technické služby krnov

NAŠE ZNAČKA
TP/VJ/162/18VYŘIZUJE
LindovskýV KRNOVĚ DNE
18.12.2018**KONEKO, spol.s.r.o.**

709 00 Ostrava – Mariánské Hory**Věc: Žádost o vyjádření k projektové dokumentaci****Akce: „Odvedení splaškových vod z lokality Krnov - Ježník“**

Technické služby Krnov s.r.o.
Stará 256/11, 794 01 Krnov, Tel: +420 554 614 388, E-mail: info@tskrnov.cz, www.tskrnov.cz,
IČO: 25398547, DIČ: CZ25398547, bankovní spojení: KB Krnov 194460610297/0100
Společnost zapsána v obchodním rejstříku KOS v Ostravě, oddíl C, vložka 18402

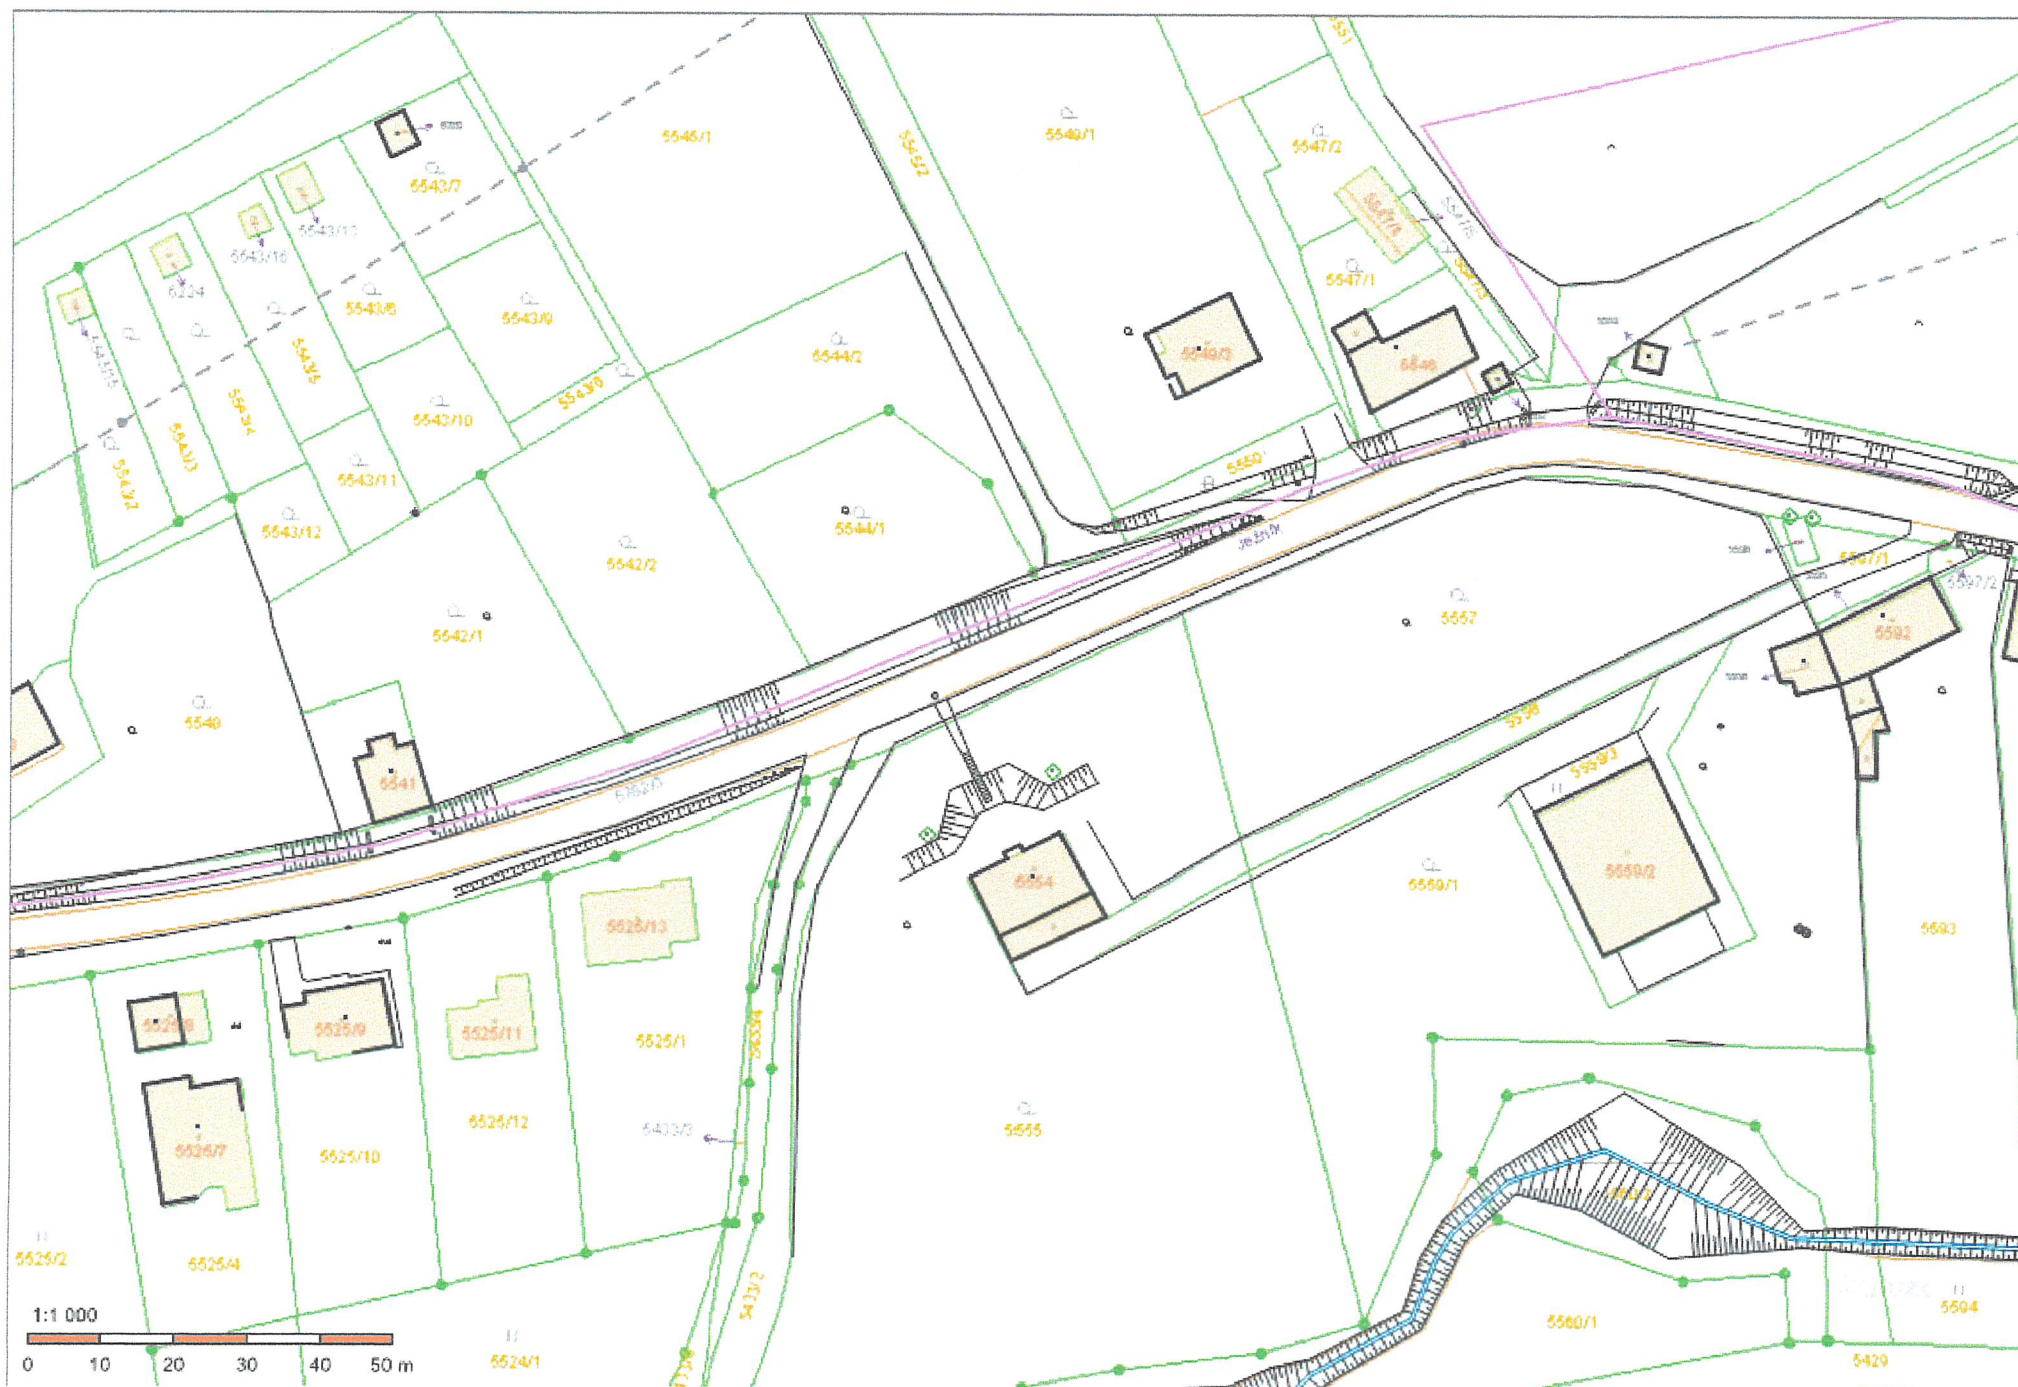
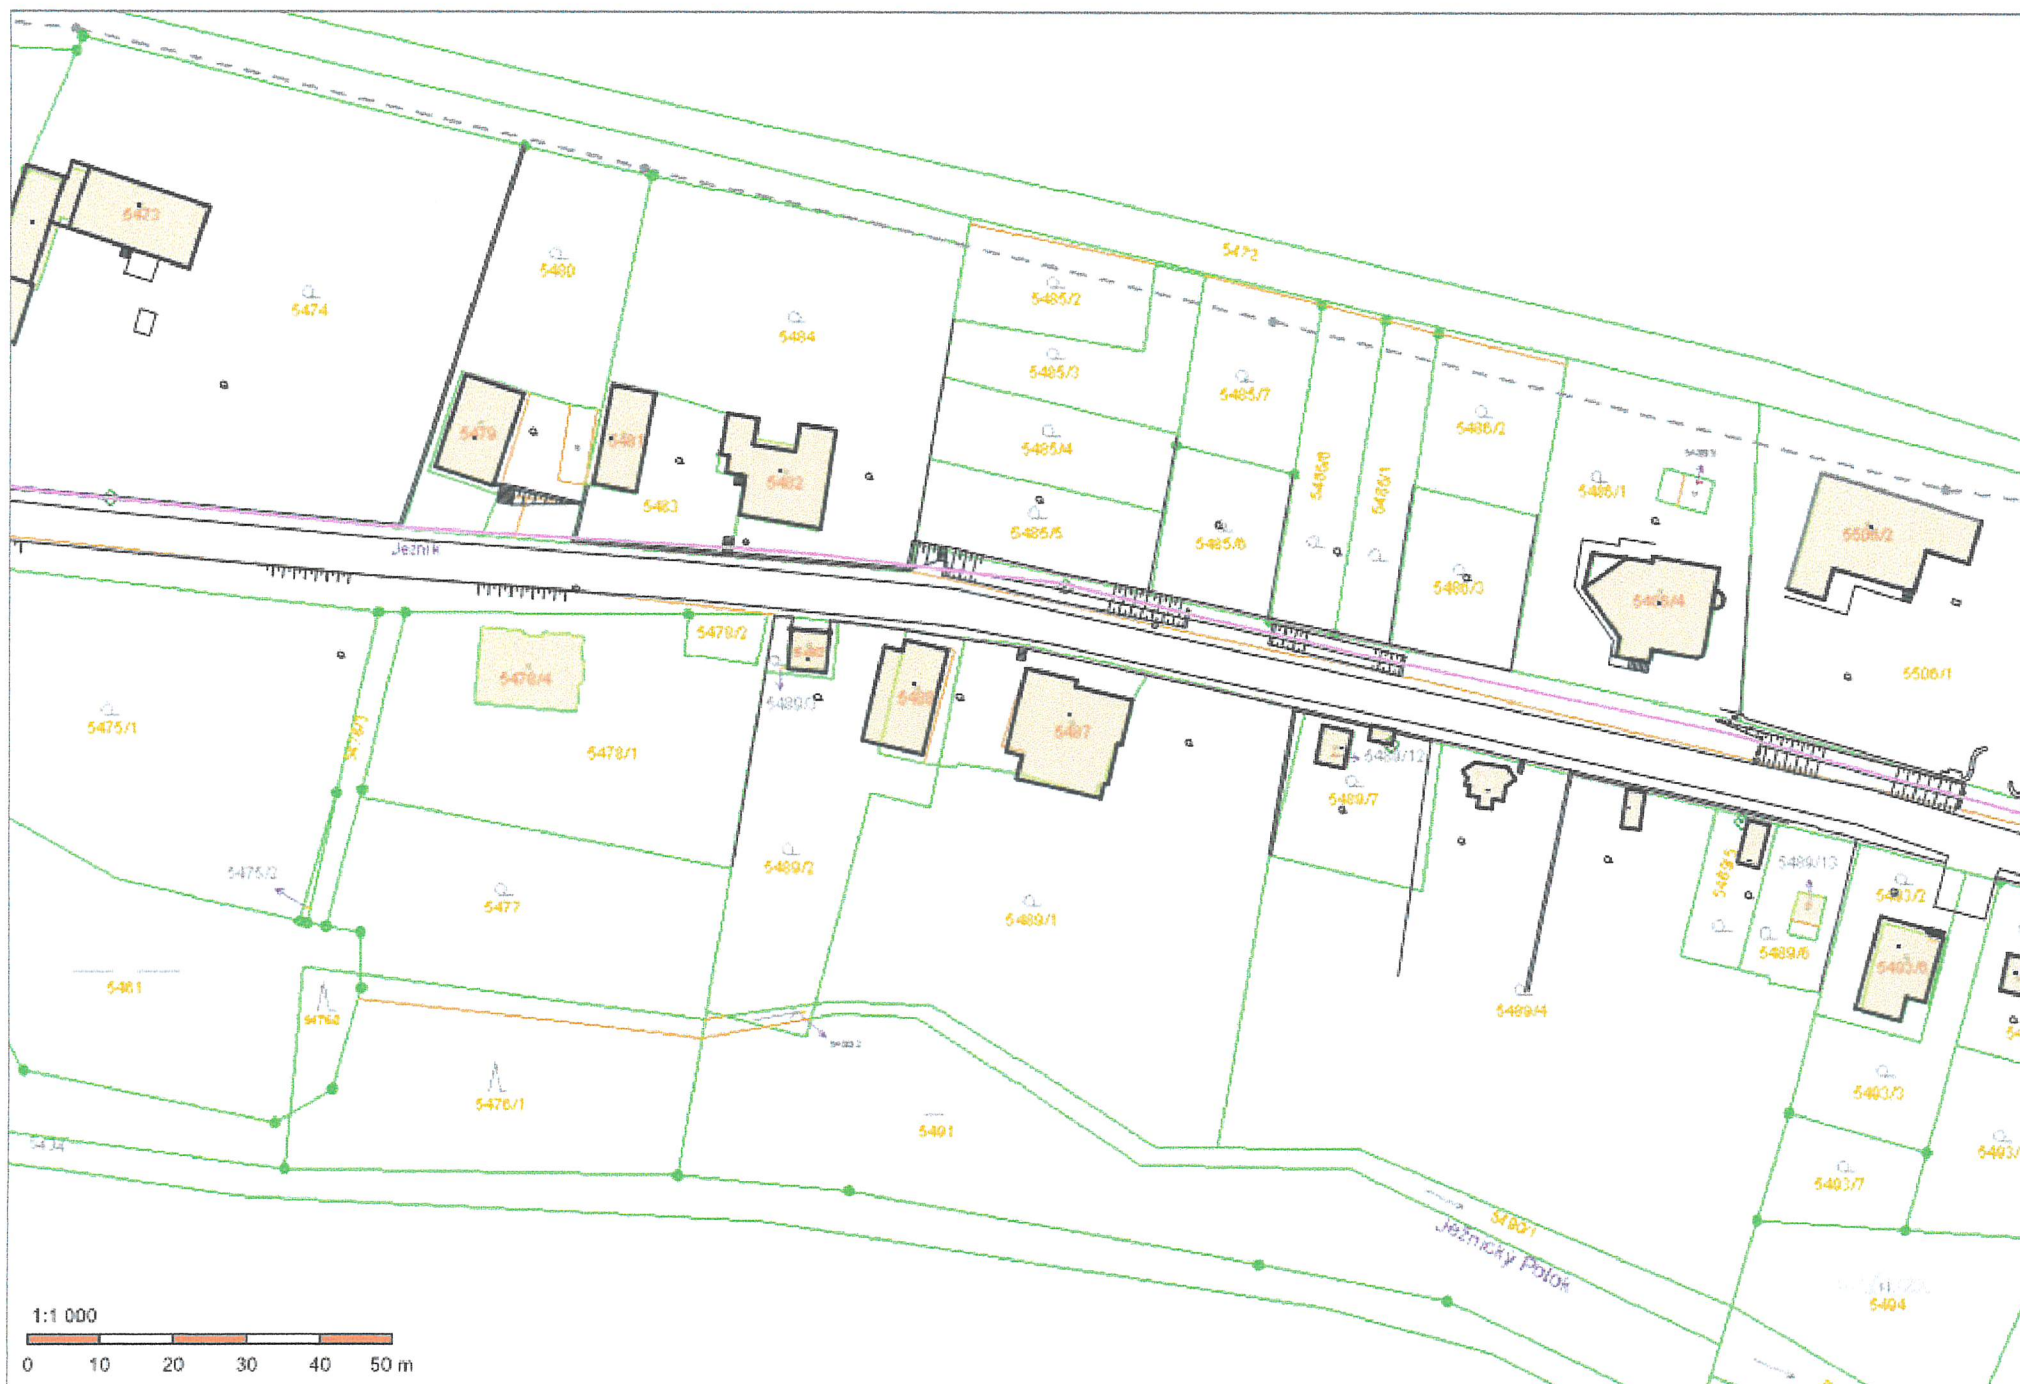
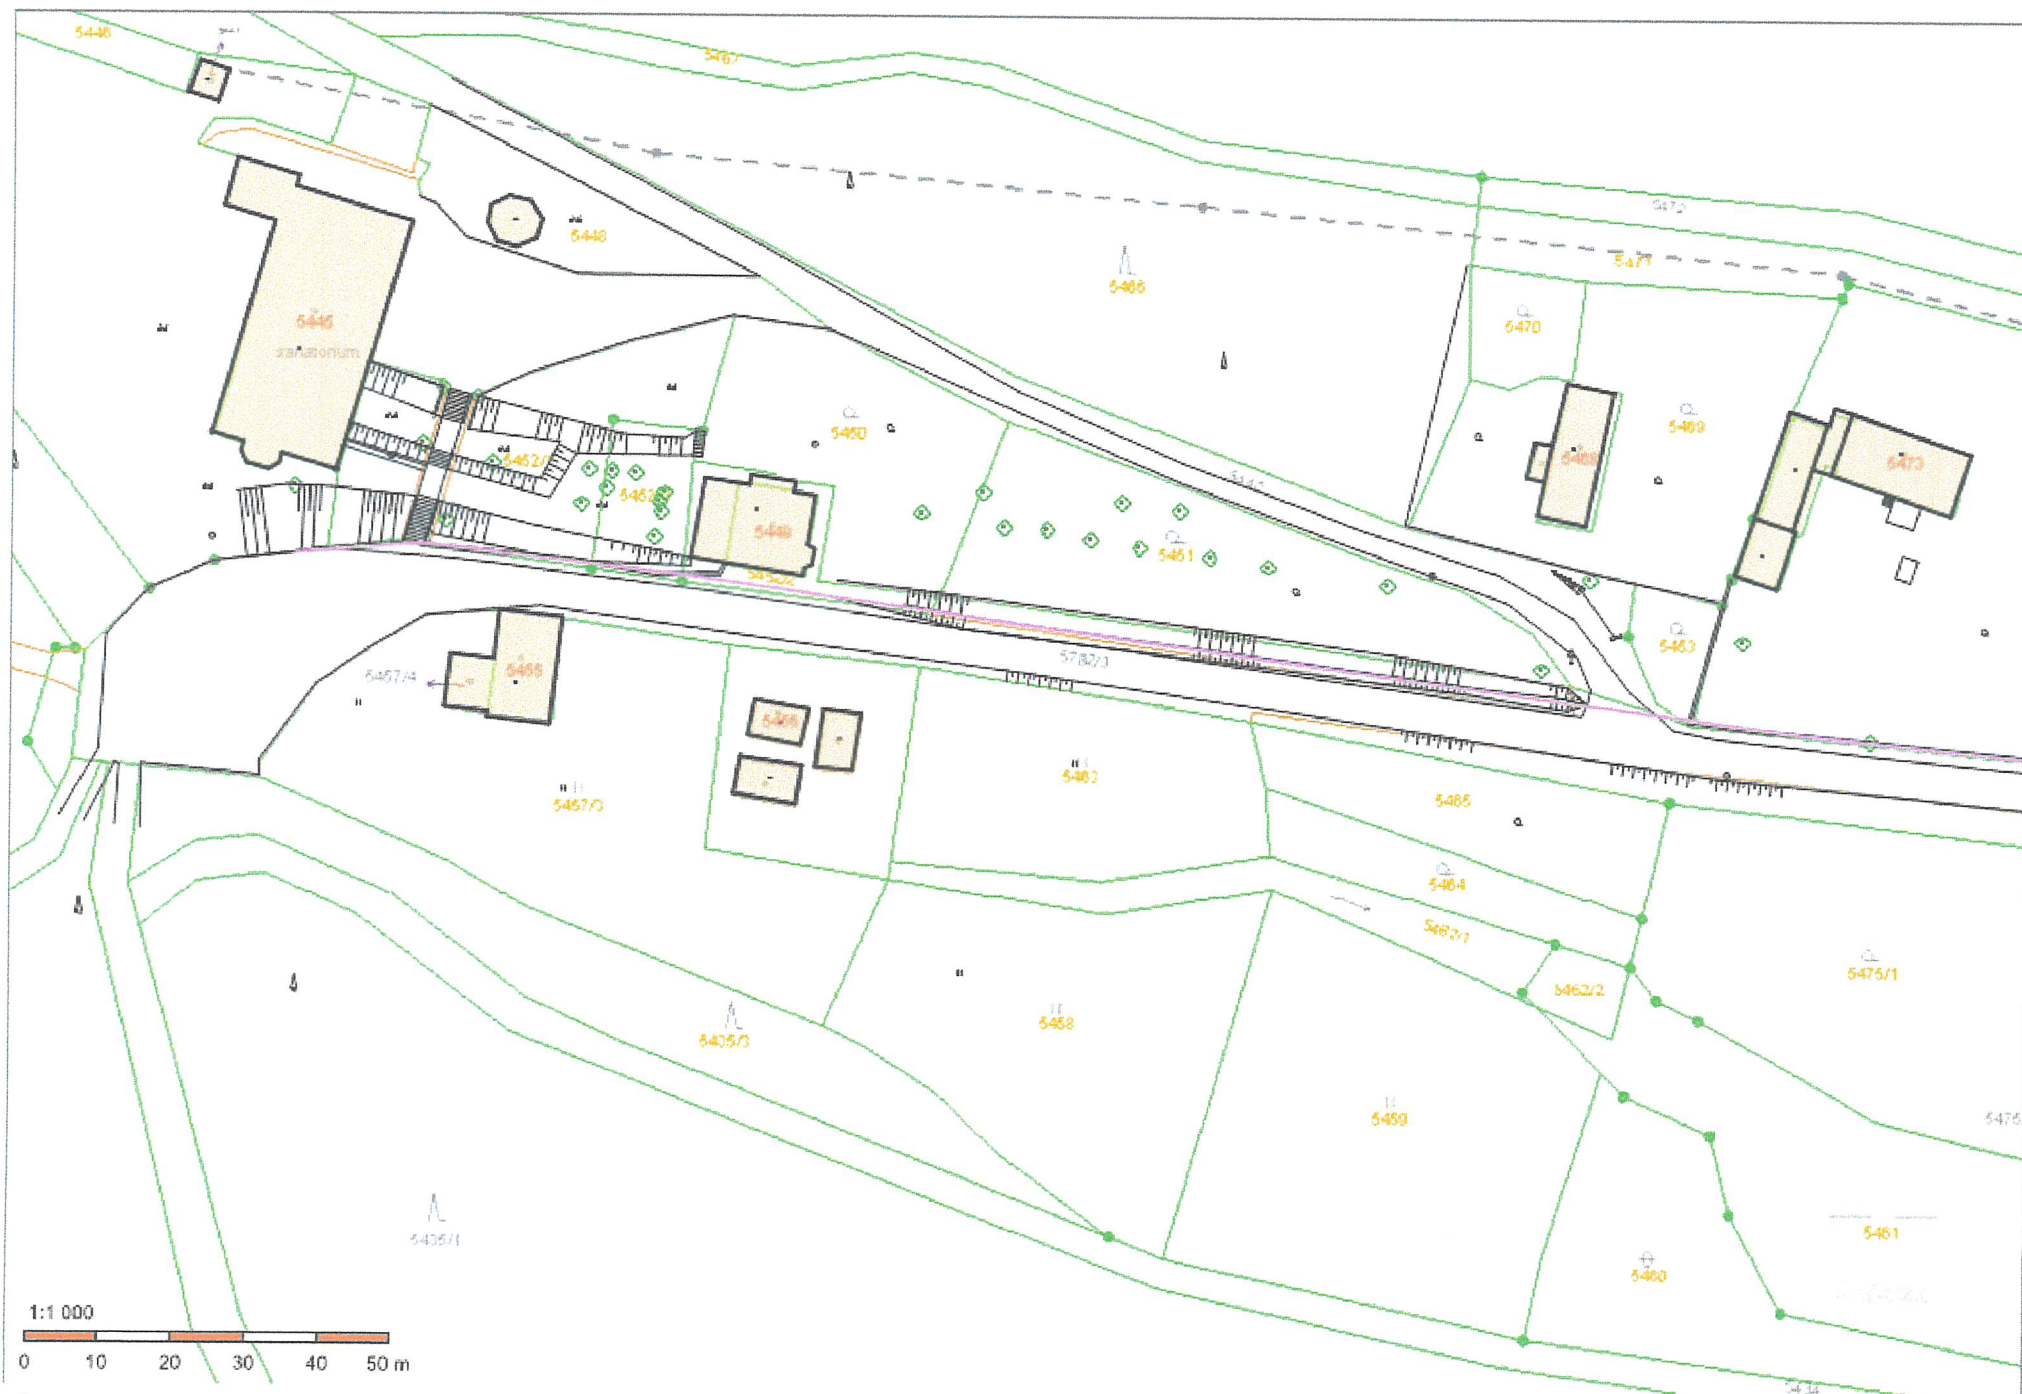
V dotčené lokalitě se nachází nadzemní vedení veřejného osvětlení, které jsme orientačně zakreslili do námi přiložené situace. Technické služby Krnov s.r.o. nemají námitek ke stavbě „Odvedení splaškových vod z lokality Krnov - Ježník“, za předpokladu dodržení těchto podmínek:

- ❖ Nesmí být narušena stabilita stožárů veřejného osvětlení, proto požadujeme minimální vzdálenost hrany výkopu od paty sloupu 1,5m.
- ❖ Ochranné pásmo nadzemního vedení VO je po dohodě s provozním technikem (tel. 602785191).
